**ASUNTO: ALEGACIONES PROPUESTA DE PROYECTO DE PLAN  
HIDROLÓGICO 2022-2027.  
CICLO 2022-2027**

**A LA CONFEDERACIÓN HIDROGRÁFICA DEL SEGURA**

Son objeto de las presentes aportaciones a la exposición pública de la propuesta de Proyecto de Plan Hidrológico de la Demarcación Hidrológica del Segura 2022-2027 de manera especial las medidas contenidas en el mismo que guardan vinculación con la gestión de escorrentías y su relación con las poblaciones y la afección al Mar Menor y su comarca.

Figura 3-13. Plano de calados para la Rambla de El Albuñón y la Rambla de Miranda. SNCZI

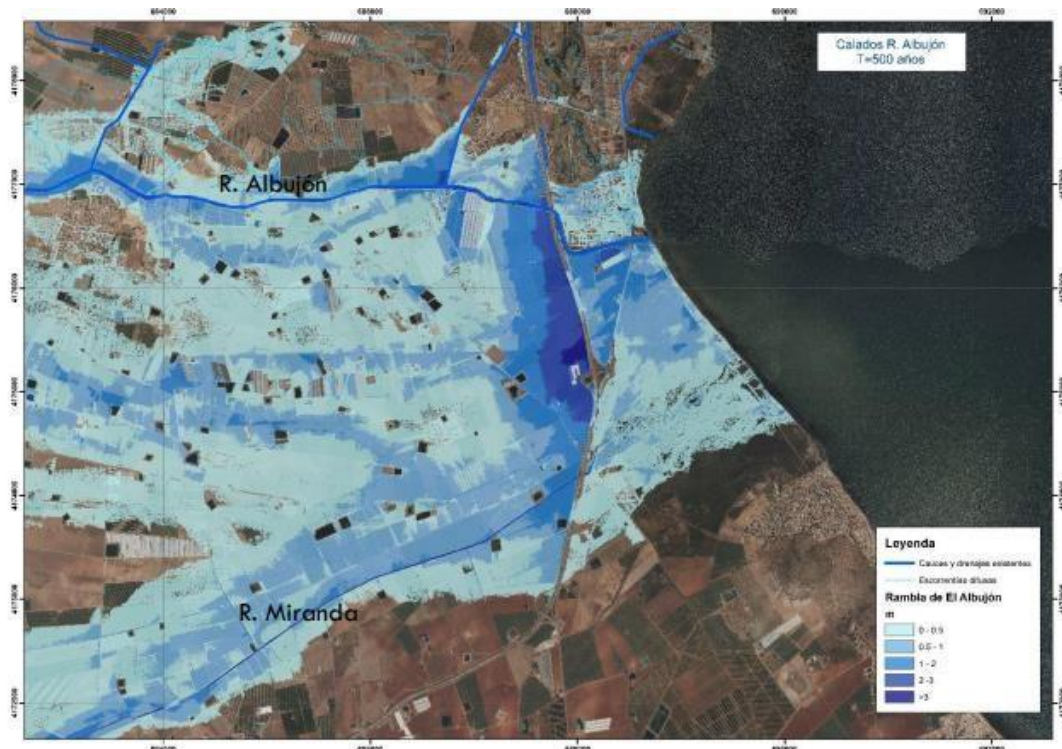
Como puede verse en la imagen anterior, se observa claramente el efecto de retención que genera el talud de la autopista AP7 sobre el flujo desbordado de la Rambla de El Albuñón y la Rambla de Miranda (más al sur). Este efecto de almacenamiento en la zona donde desagua el D7 alcanza calados superiores a los 2 m para el periodo de retorno de 500 años.

Por lo expuesto anteriormente no se alcanza a entender que, en apariencia, no se llegue a contemplar en ninguno de los casos el aumento de la inundabilidad debido al efecto que genera el talud de la AP-7 sobre las viviendas aguas arriba de ésta.

FIGURA 5. Zonas de flujo preferente de las ramblas de la Maraña y el Albuñón. Lomas de Rame no tiene afección de la rambla de la Maraña y apenas de la del Albuñón.

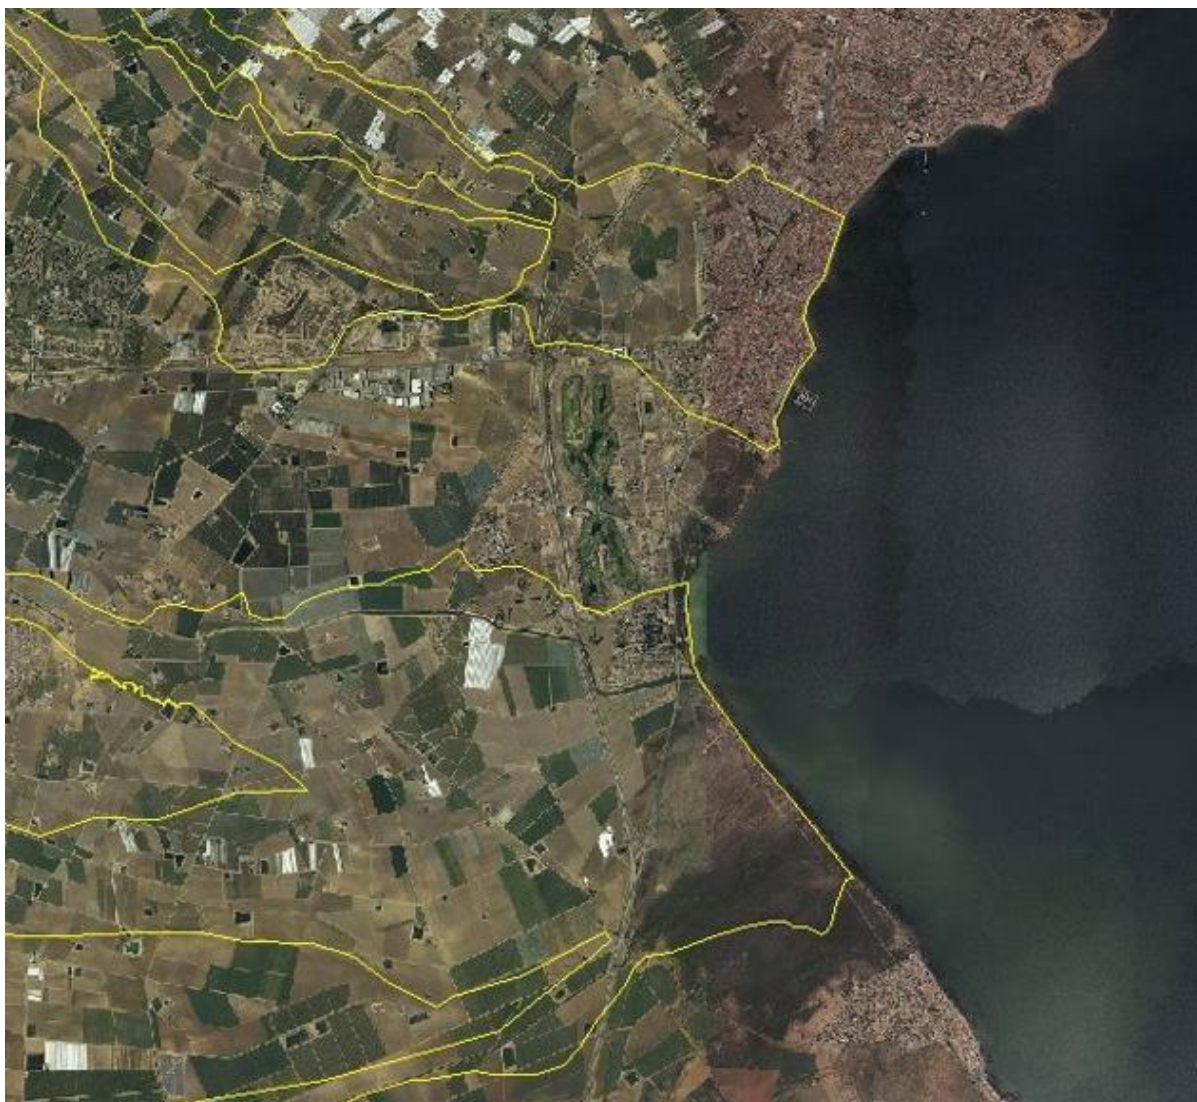
Esto ha hecho que la población de Las Lomas del Rame alarmada por las consecuencias que pudieran derivar de tales actuaciones se movilizan en contra de las mismas.
